I – INTRODUÇÃO

O presente documento objetiva a apresentação das informações solicitadas no Parecer Técnico CGPEG/DILIC/IBAMA nº 373/2014, recebido em 26/08/2014, que analisou as respostas aos parecer técnicos que analisaram o Estudo de Impacto Ambiental - EIA (rev 00) encaminhado pela PETROBRAS para subsidiar o processo de licenciamento ambiental da “Atividade de Produção e Escoamento de Petróleo e Gás Natural do Polo Pré-Sal da Bacia de Santos – Etapa 2”.

Fig II.2.4.13-1 – Esquema de Tratamento de Água – FPSO Cidade de Ilhabela

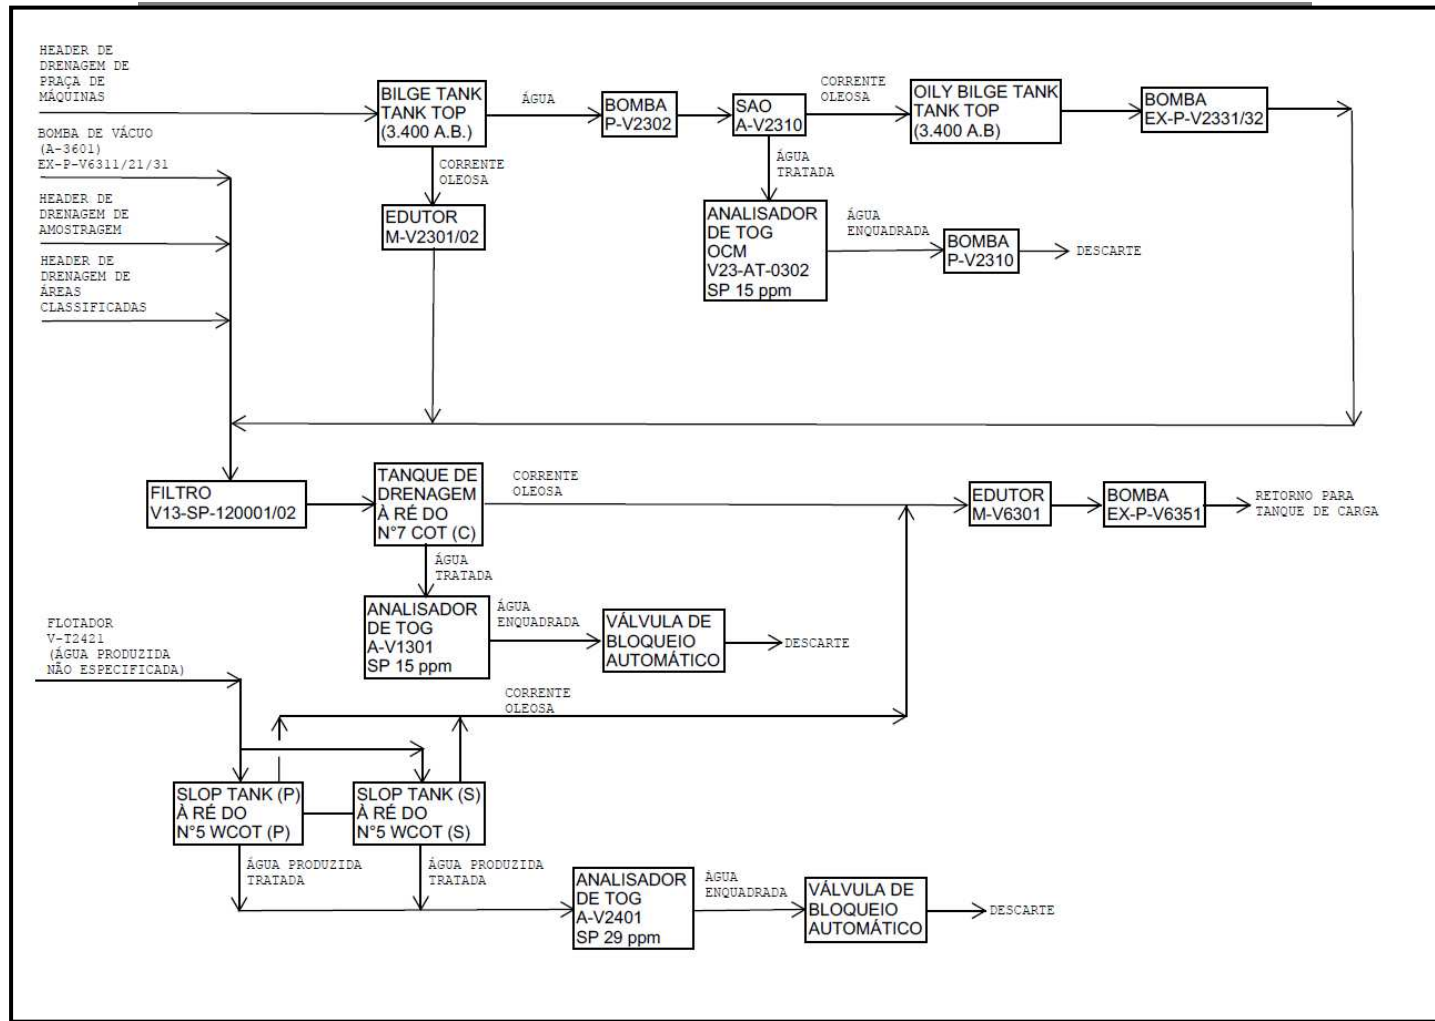
A resposta aos questionamentos sobre tratamento e destinação de águas de drenagem, porão e água produzida demonstra que as informações prestadas anteriormente não refletiam a realidade. Essa situação tem surgido com alguma frequência em processos de licenciamento, ou seja, ocorrendo divergência de informações entre as fases do processo ou em comparação com as vistorias em campo. Com o objetivo de garantir controle mais adequado, a empresa deverá apresentar esses dados na forma de fluxogramas detalhados, que indiquem origem e destino de efluentes, critérios de decisão de descarte, retorno ou reprocessamento, equipamentos de tratamento e de medição e todos os tanques ou dispositivos de retenção utilizados, com nomenclatura usual (ex.: “slop sujo”) e formal (identificação/localização do tanque na unidade). A cada unidade que vier

Segue abaixo **Fig II.2.4.13-1** mostrando um esquema simplificado contendo as principais operações unitárias do tratamento de água. Esta ilustração destina-se à contextualizar os seguintes P&IDs (Process and Instrumentation Diagrams) apresentados no **Anexo II.2.4.13-1**.

Figura II.5.1.2 - 1 – Seção horizontal de temperatura, em 200 m de profundidade, para o verão. Os blocos do Pré-Sal estão representados pela área hachurada.

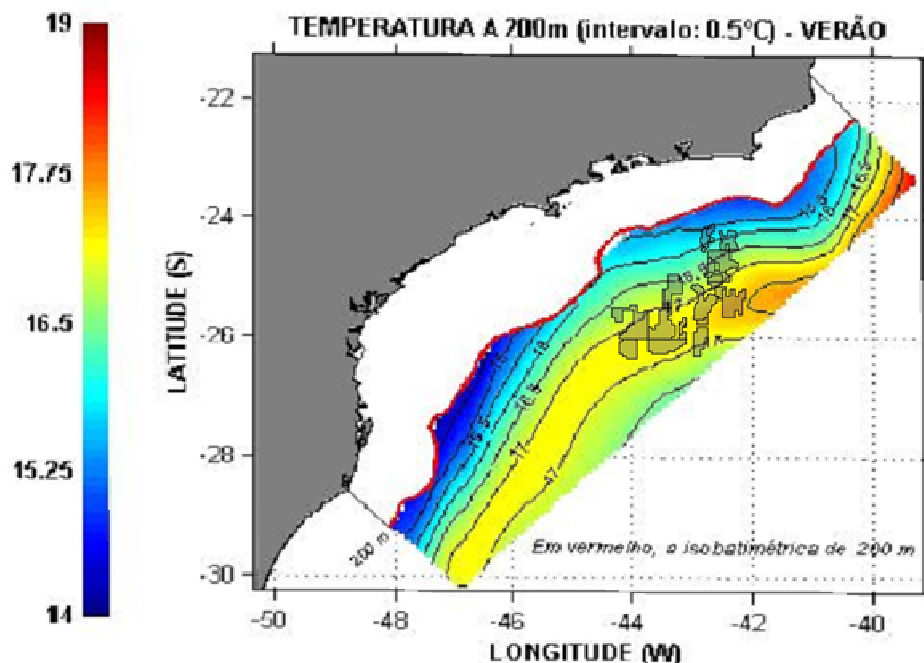
Conforme o solicitado, as figuras com as seções horizontais de temperatura e salinidade da plataforma Continental foram reapresentadas com exceção da figura da seção horizontal de temperatura a 200 m de profundidade. Esta figura deve ser apresentada.

Resposta/Esclarecimento: Abaixo é apresentada a figura da seção horizontal de temperatura a 200 m de profundidade.

Figura II.5.1.2- 2 – Distribuição horizontal média de densidade para o TC e OP da área de estudo, média anual, em 2000 m de profundidade. A área em verde escuro representa a PC e a cinza, regiões com profundidades inferiores àquelas que estão sendo demonstradas em cada painel.

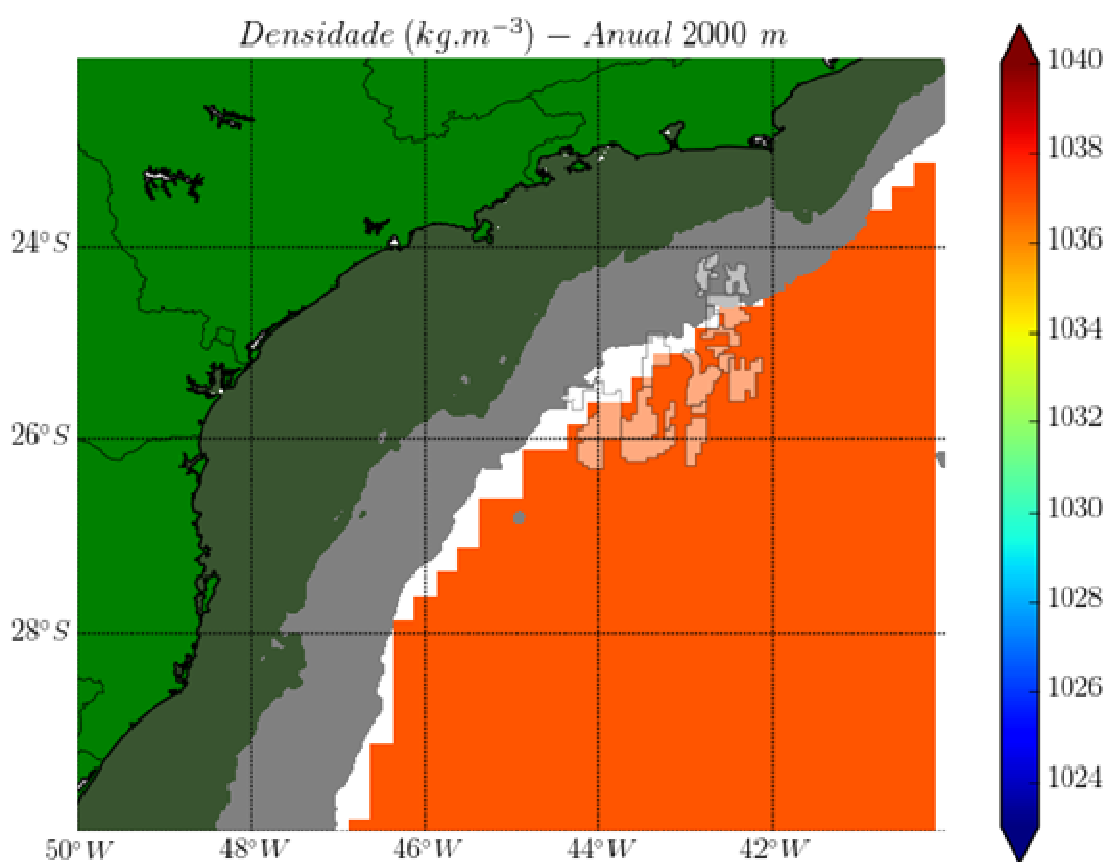
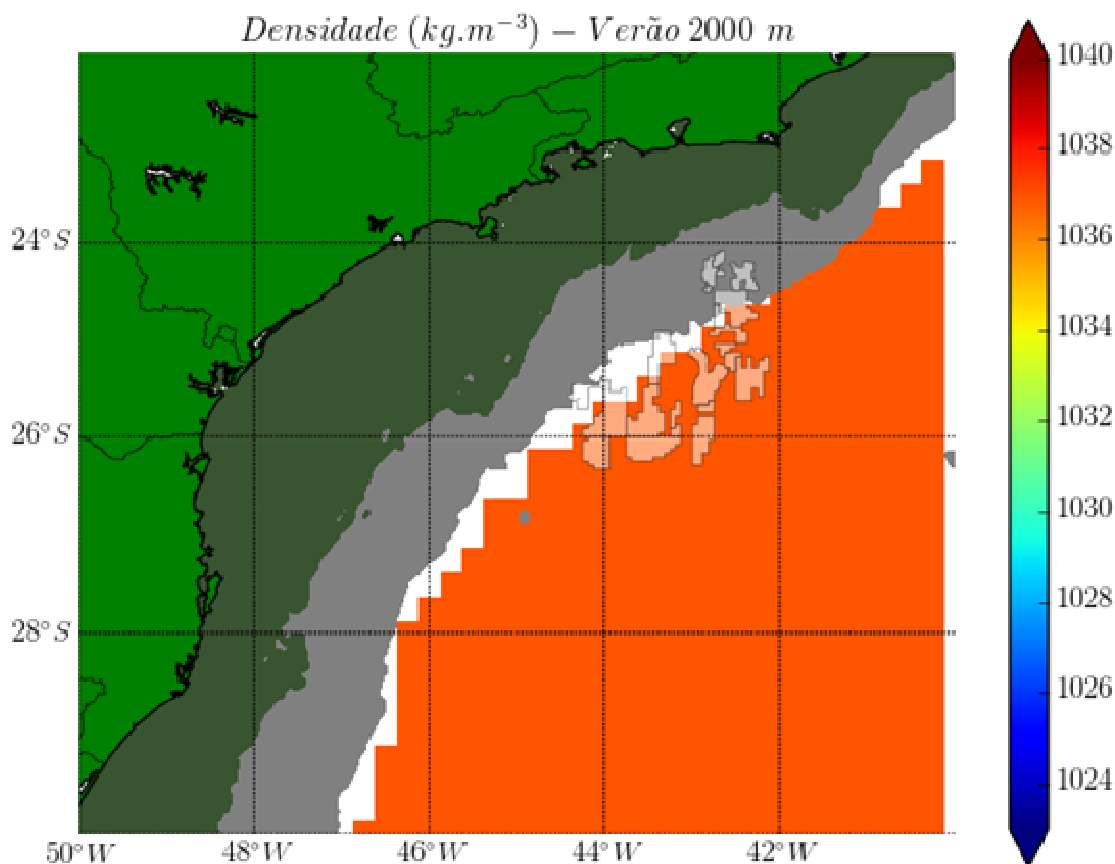
CGPEG/IBAMA apresentam seção de densidade a 2000 m de profundidade com valores inferiores à da camada acima apresentada, de 1000 m de profundidade.

Resposta/Esclarecimento: As figuras referentes às distribuições horizontais de média anual e de verão de densidade a 2000 m de profundidade apresentadas na resposta ao Parecer Técnico nº190/2014 estavam erradas e por isso estão reapresentadas a seguir:
